# 013

Technical Bulletin

## trasmissione comando accessorio motori Renault 1.5 DCi

<b>RIFERIMENTO GATES:</b>	<b>accessorio motori</b>	
<b>MARCA:</b>	RENAULT	
<b>MODELLO:</b>	Clio II, Express, Kangoo, Rapid, Symbol	
<b>MOTORE:</b>	1.5 dCi	
<b>CODICE DEL MOTORE:</b>	K9K700, K9K702, K9K710

Fig.1

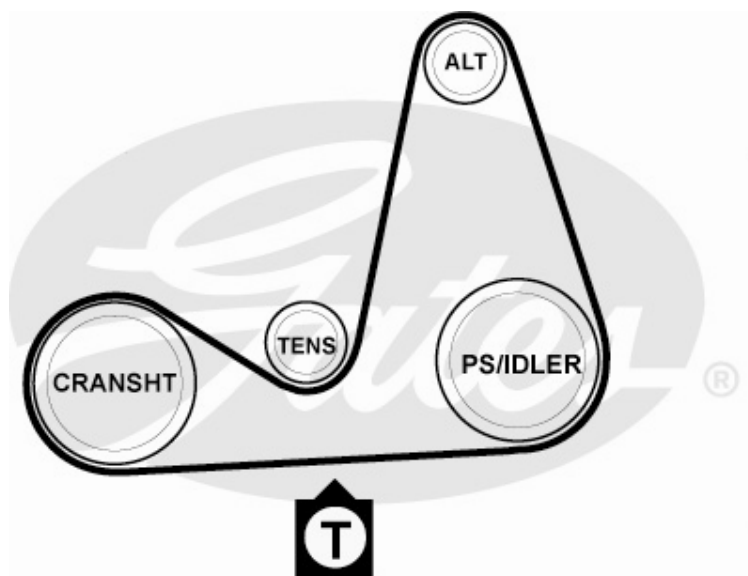
Misurare la tensione nel tratto inferiore, tra l'albero motore e la pompa idroguida (o rullo fisso per le auto senza servosterzo) (Fig.1).

Se misurate la tensione della cinghia con il STT-1, digitate "8", "180" (distanza virtuale di 180 mm). Se utilizzate il Krikitt®, la tensione deve essere di 70 Kg.

Ora potete stringere i 2 bulloni (36Nm)
